似非 P6ROM Rev. 2 補足説明書

猫の手リモコンもよろしく！ Produced by にが HP

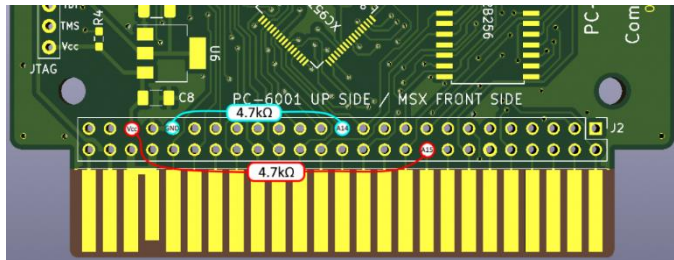
初代 PC-6001 での表示不良について

本機にインストールされている「特攻空母ベルーガ」を初代 PC-6001 で起動した際、起動直後のタイトル CG の表示が乱れることが判明しました。

この現象を回避するために 2023 年 7 月出荷の製品には A14 にプルダウン抵抗、A15 にプルアップ抵抗を実装しています。

この現象は PC-6001mkII 以降では発生しません。何らかの動作不良の原因になる場合はこれらの抵抗をニッパーで切り取って除去してください。
